## ACTA DE REUNIÓN DE ACLARACIÓN

### INVITACIÓN PÚBLICA ON-IP-07-2022-2C

#### “ADQUISICION DE EQUIPOS DE IMAGENOLOGIA”

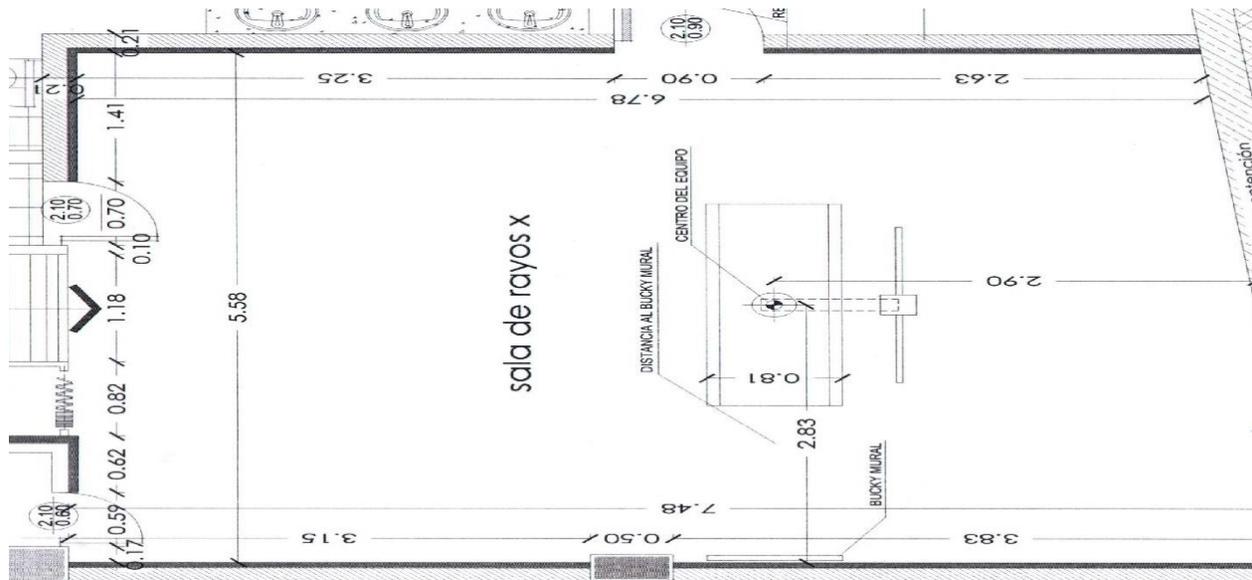
**Pregunta 1:** Solicitamos que en el ITEM 3, nos pudiesen facilitar el plano del área para ver el rango de área y movimiento, para no tener conflictos al momento de plantear las propuestas.

**Respuesta:** se adjunta lo solicitado.
